Réf. DPC : 2043-0870/04/2020-293 (corr. DPC : M. E. Demelenne)  
Réf. NOVA : 04/PFU/1753546 (corr. DU : /)  
Réf. CRMS : AA/KD/BXL30113\_661\_Jean Jacobs\_grilles  
Annexe : /

**Objet : BRUXELLES. Place Jean Jacobs. Demande de permis unique portant sur la restauration de la grille du parc. Avis conforme de la CRMS**

En réponse à votre courrier du 22 septembre 2020, nous vous communiquons *l'avis conforme favorable sous conditions* émis par notre Assemblée en sa séance du 23 septembre.

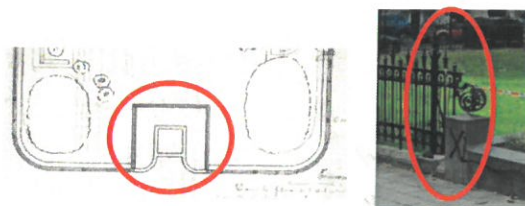
- En ce qui concerne l'ensemble des grilles et candélabres, la CRMS demande de :

1. *restaurer les candélabres et les mettre aux normes en association avec Sibelga,*
2. *restaurer en profondeur les soubassements en pierre bleue et la sculpture en marbre, et l'adaptation de certaines pierres bleues,*
3. *respecter le cahier des charges (dossier 2020/3929 TST),*
4. *soumettre à l'approbation de la DPC les techniques et interventions sur la bordure périphérique, le monument et les trottoirs,*
5. *soumettre à l'avis préalable de la DPC le choix de la mise en peinture des ferronneries sur base des conclusions de l'étude stratigraphique,*
6. *prévenir au moins deux semaines à l'avance et associer la DPC du début de chantier, afin d'organiser celui-ci et ainsi déterminer les zones de stockage, le planning,...*
